**Oggetto: Prospezione in mare "D 3 F.P - SC" Schlumberger.
Riassegnazione corrispondenza**

OGGETTO: OSSERVAZIONI ALLE INTEGRAZIONI DEPOSITATE IL 18 MAGGIO 2015, RELATIVE ALLA DOCUMENTAZIONE DEPOSITATA IN DATA 30/10/2014 NELL'AMBITO DELLA PROCEDURA DI VALUTAZIONE DI IMPATTO AMBIENTALE RELATIVA ALL'ISTANZA DI PERMESSO DI PROSPEZIONE IN MARE DENOMINATA "D 3 F.P.-SC", PROPOSTA DA SCHLUMBERGER ITALIANA S.P.A. (DI SEGUITO "SCHLUMBERGER").

Documento redatto dalla dottoressa Rosella CERRA in collaborazione col dottor geologo Giuseppe FERRARO per conto di R.A.S.P.A – *Rete delle Associazioni della Sibaritide e del Pollino per l'Autotutela* -

Figura 4 - Aree di riproduzione del Tonno rosso nel Mediterraneo (fonte: Piccinetti et al., 2013)

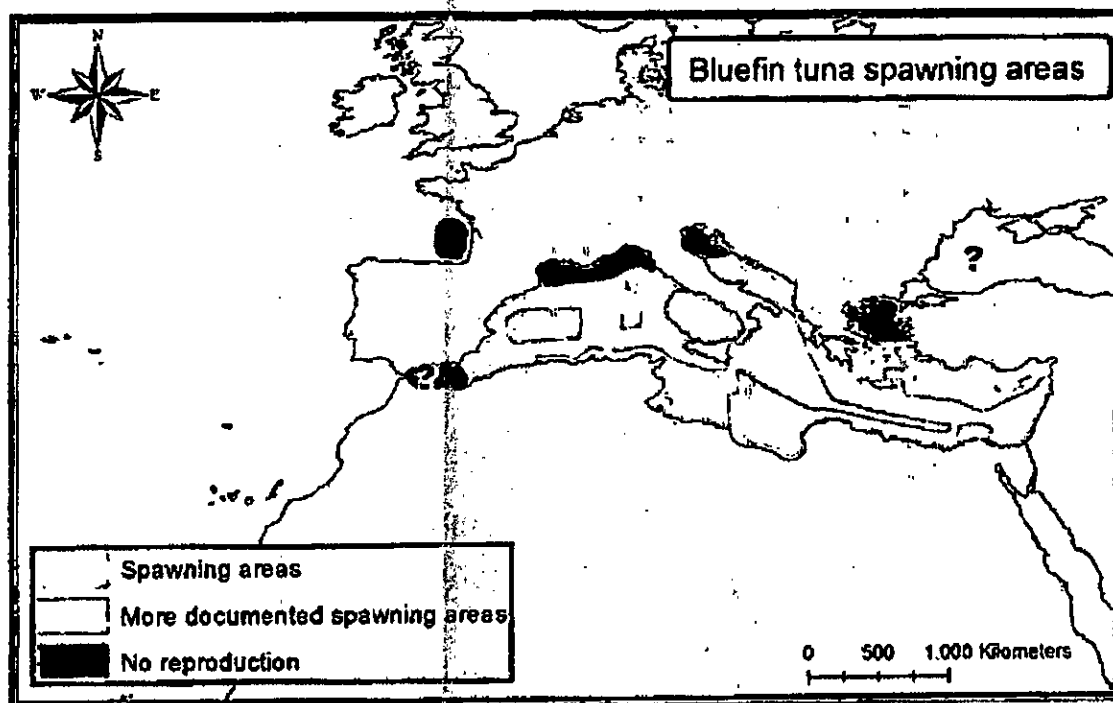
Abbiamo già evidenziato che l'area del golfo è una importante zona di nursery di alcune importanti specie commerciali, oltre del nasello anche del gambero rosa e dello scampo, come ribadito anche dalle controdeduzioni; importante anche come area quasi esclusiva di riproduzione del tonno rosso, come giustamente viene riportato nell'illustrazione riportata nelle stesse a pagina 70:

È immediatamente evidente che questa ultima affermazione è inesatta e in contrasto con quanto riportato nell'analisi precedentemente fatta nello stesso capitolo. Infatti sono diverse le specie che si riproducono anche in inverno.

Figura 8 – Principio di funzionamento della geofisica in mare. Le onde prodotte dagli air-gun vengono dirette verso il basso le quali vengono in parte assorbite e riflesse per poi giungere agli idrofoni e registrate (fonte: www.rwe.com/web/cms/en/1773360/rwe-dea/know-how/exploration/seismics/).

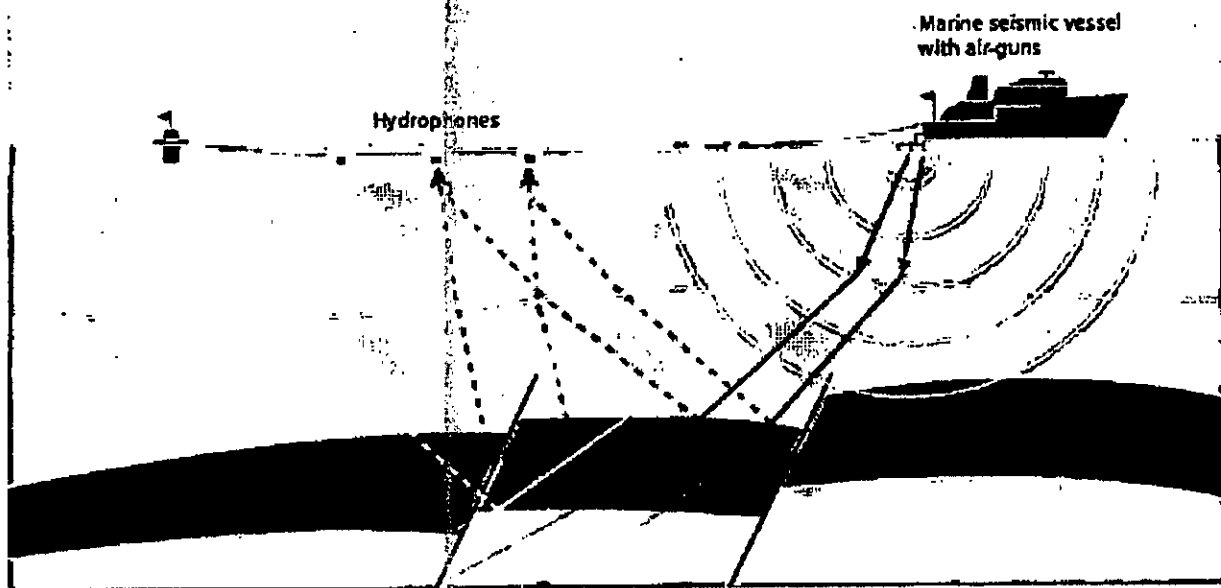
È chiarissimo nell'illustrazione (figura 3.5 del SIA) che la strumentazione non tocca i fondali, ma è anche chiarissimo che l'onda attraversa la materia per registrare eventuali giacimenti. Nelle osservazioni in oggetto veniva proprio richiesto un calcolo più accurato circa l'intensità con la quale l'onda raggiunge e attraversa i fondali, se sia cioè in grado di alterarne lo stato, quindi di interagire in maniera aggressiva in presenza di eventuali fusti di rifiuti pericolosi o di ordigni inesplosi e infine determinarne la rottura e/o l'innescò. Infatti, non è questa una ipotesi distante dal vero, in quanto le documentazioni delle stesse contro-deduzioni evidenziano la presenza, censita, di **800 armi chimiche convenzionali** al largo di Taranto. Ovviamente questo è quello che si può avere dalle fonti ufficiali, quali quelle citate, cioè quelle fornite dal progetto R.E.D.C.O.D. (*Research on Enviromental Damage caused by Chemical Ordnance Dumped at sea*) finanziato dall'Unione Europea. Nelle osservazioni vengono, invece, citate molte altre fonti, tra cui indagini della magistratura, che ne paventano quantità molto maggiori, come abbiamo ampiamente documentato.
